## HISTÓRICO DE REVISÕES

**PROJETO DE ESTRUTURA MISTA EM AÇO-CONCRETO**

**ESCOLA DO FUTURO EM ARTES BLOCO 3 - CIRCO REVISÃO SEINFRA**

Detalhamento de Pilares, Quadro de Pilares.

HISTÓRICO DE ALTERAÇÃO R24:

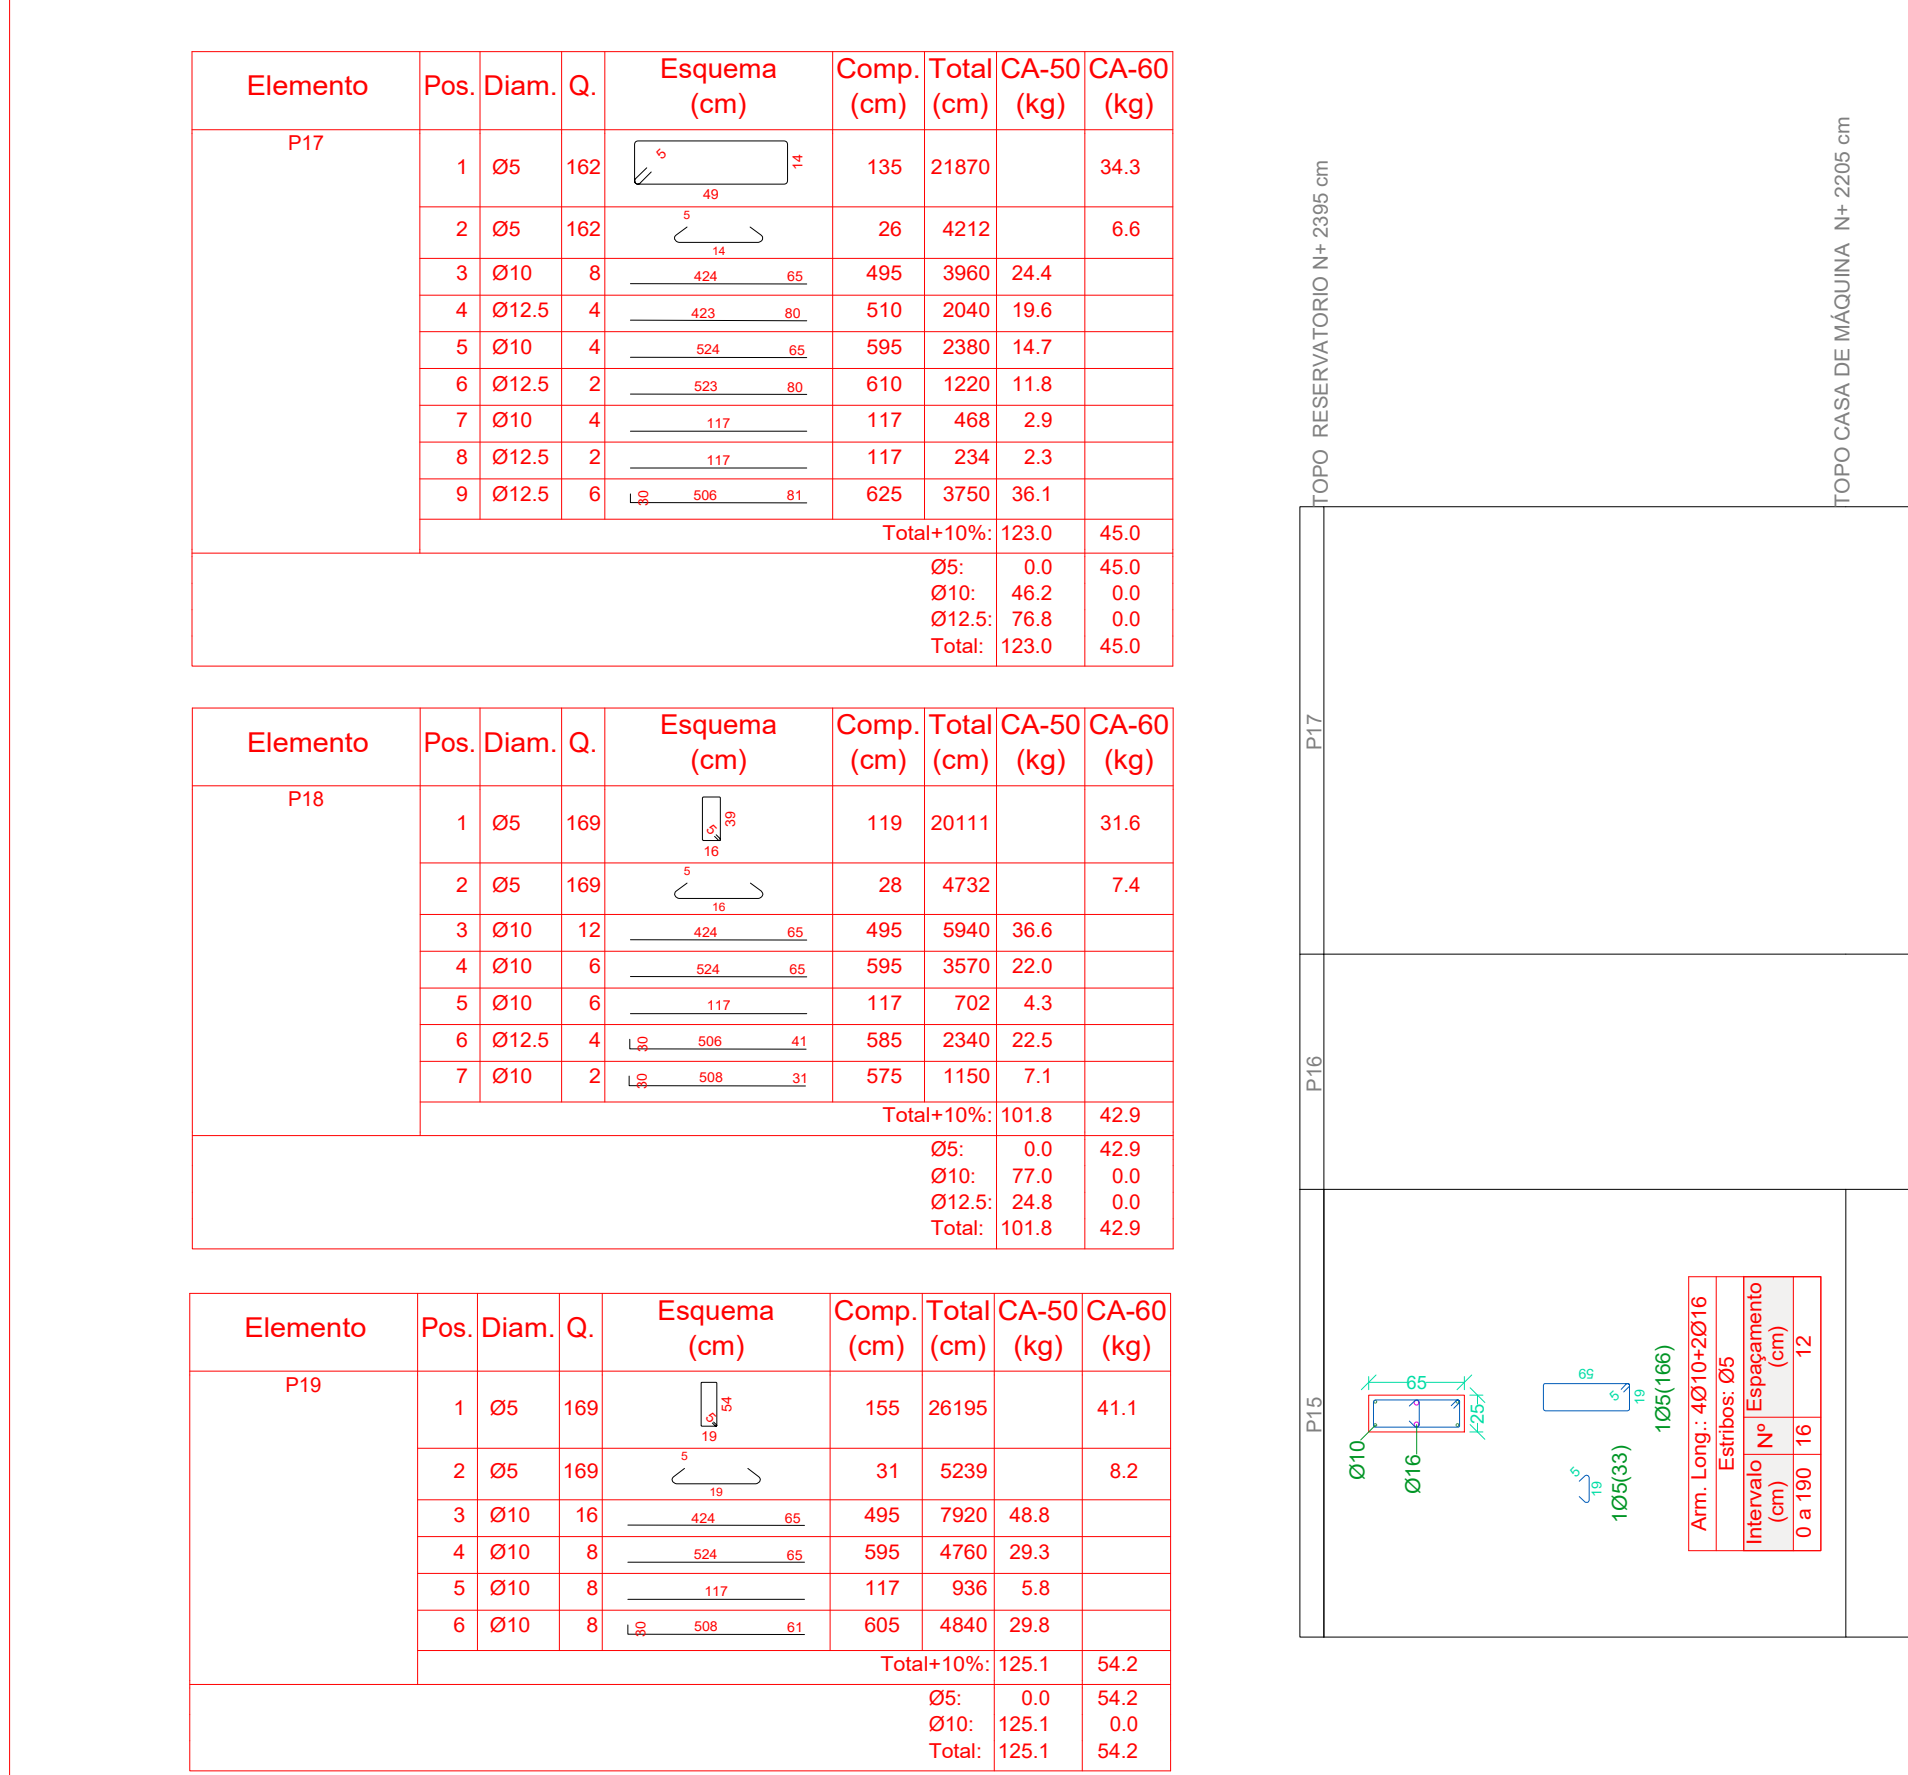
- Alterações em vigas baldrames:
  - VA.8 - 15x40 (P16-P16) E VA.10 - 15x40 (P8-P7) - União das vigas e se tornaram V.1-15x45 (P10-P7);
  - VB.4 - 15x45 (P8-P16) - Se tornou V.3 - 15x40 (P8-C2);
  - VB.5 - 15x40 (P8-P16) - Se tornou V.4 - 15x40 (P8-C2);
  - VA.13 - 15x40 (P16-P16) - Se tornou V.2 - 15x40 (P15-P14);
  - VA.14 - 15x40 (P16-P16) - Alteração no comprimento das armaduras das vigas, mantendo bloca e seção;
  - VD.1 - 20x45 (P16-P16) - Alteração no comprimento das armaduras das vigas, mantendo bloca e seção;
  - VA.17 - 15x40 (P16-P16) - Alteração no comprimento das armaduras das vigas, mantendo bloca e seção;
  - VA.12 - 15x40 (P16-P16) - Alteração no comprimento das armaduras das vigas, mantendo bloca e seção;
